Oggetto: [ID: 12437] WEB-VIA FER-VIAVIAF00000045 - Progetto per la realizzazione di un impianto per la produzione di energia mediante lo sfruttamento del vento nel territorio comunale di Firenzuola (FI) località La Badia - Razzopiano, di potenza nominale di 54,0 MW.

Procedura di Valutazione di Impatto Ambientale ai sensi dell'art.23 del D.Lgs 152/2006

Proponente: Società Santa Chiara Energia S.r.l.

Richiesta documentazione integrativa

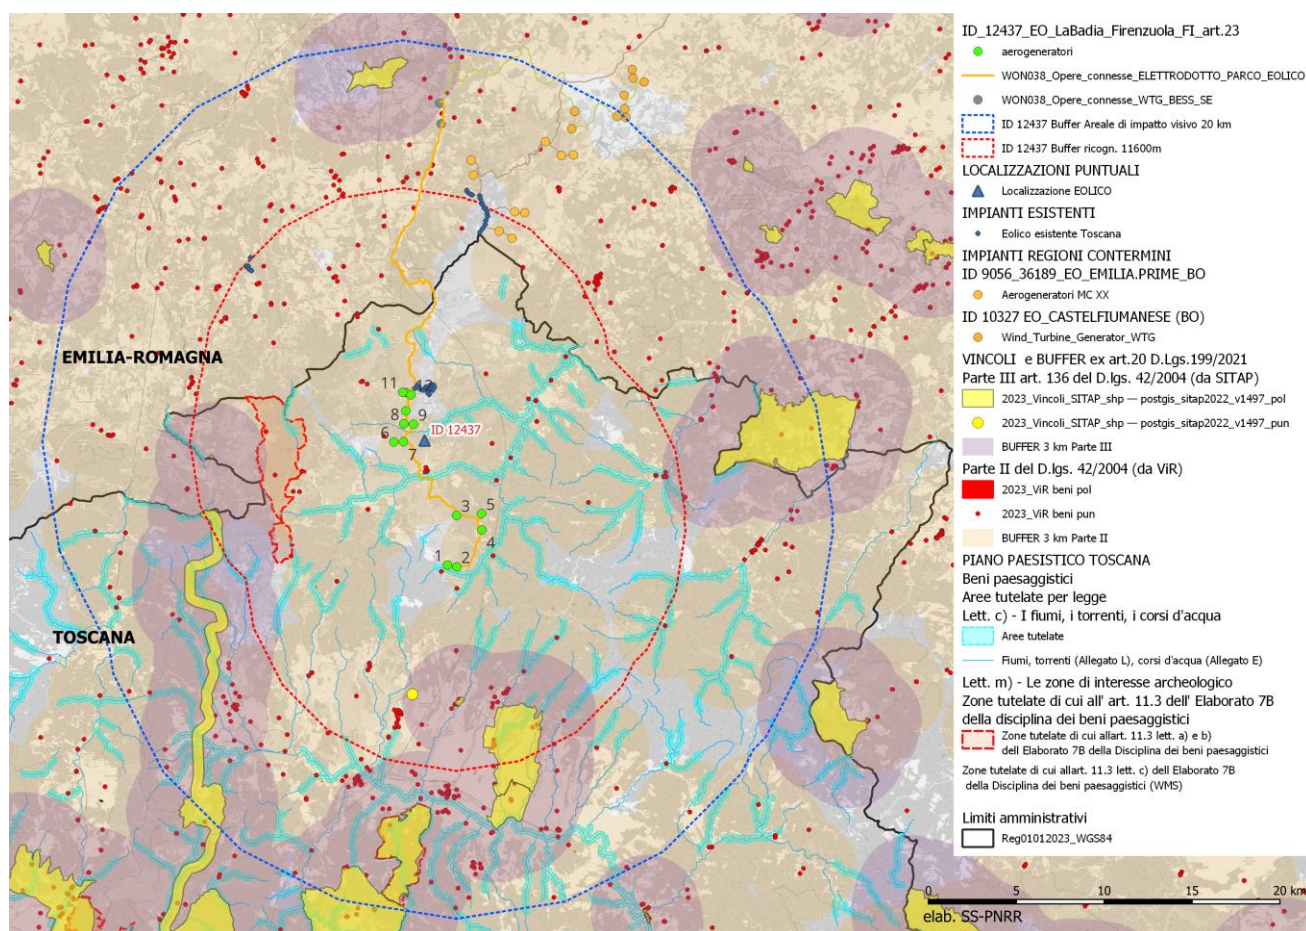
Questa Soprintendenza Speciale evidenzia inoltre che i fotoinserimenti richiesti dovranno essere realizzati secondo le seguenti specifiche:

- su immagini reali, con un maggior numero di punti di vista situati nell'area del suo impatto potenziale e dai punti panoramici, ma soprattutto privi di ostacoli visivi in primo piano, in grado di documentare tutti i beni tutelati in prossimità degli aerogeneratori, considerando l'areale (buffer) di effettivo impatto visivo, così come definito al punto a) del paragrafo 3.1 dell'allegato 4 delle Linee guida nazionali di cui al D.M. 10 settembre 2010, che sappiamo essere, dai dati analitici trattati in letteratura scientifica, di almeno 20 km. I rendering devono essere realizzati su immagini reali ad alta definizione, in riferimento a punti di vista significativi, e soprattutto su immagini realizzate in piena visibilità e con cielo terso (assenza di nuvole, nebbia, foschia, ecc.), in quanto il colore bianco delle nuvole in sostanza determina un annullamento della visibilità delle torri eoliche.

- I coni visivi delle riprese fotografiche devono consentire la valutazione dell'impatto paesaggistico, con angolo di ripresa sufficientemente ampio, ma anche la valutazione dell'impatto visivo-percettivo, con angolo di ripresa prossimo all'angolo azimutale caratteristico dell'occhio umano, assunto pari a 50°, ovvero pari alla metà dell'ampiezza dell'angolo visivo medio dell'occhio umano (considerato pari a 100° con visione di tipo statico). I coni visivi di ciascuna ripresa dovranno essere rigorosamente riportati in planimetria, alla scala opportuna, per una realistica verifica della porzione di campo visivo azimutale occupato da più aerogeneratori in sequenza, che dovrà naturalmente corrispondere alla porzione occupata in ciascuna ripresa fotografica.

- Gli aerogeneratori in progetto dovranno essere rappresentati con contorni netti e ad alta definizione, evitando di adottare colori grigi o azzurri tendenti a confondere la loro sagoma con lo sfondo.
